改善箇所説明図

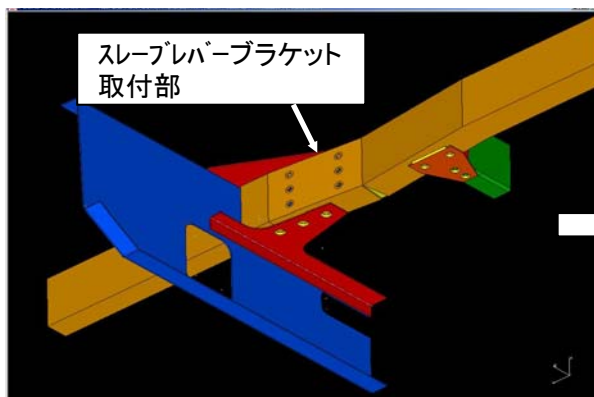
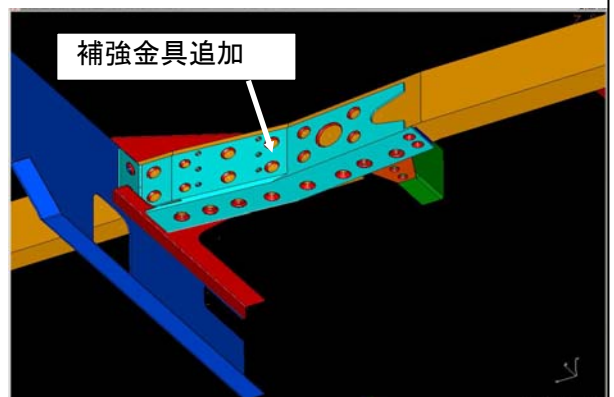
スレーブレバーブラケットの取付部の強度が不足しているため、据え切り等の繰り返し操作により、当該部に亀裂が発生するものがある。

そのため、そのままの状態で使用を続けると、当該部の亀裂が進行してスレーブレバーの取付が不確実となり、ハンドルの中立位置がずれ、及び直進走行時に車両のふらつきが発生し、最悪の場合、当該レバーが車枠から離脱して操舵不能となるおそれがある。

全車両、当該ブラケットの取付部に補強板を追加する。なお、取付部に亀裂がある場合は溶接補修を実施する。
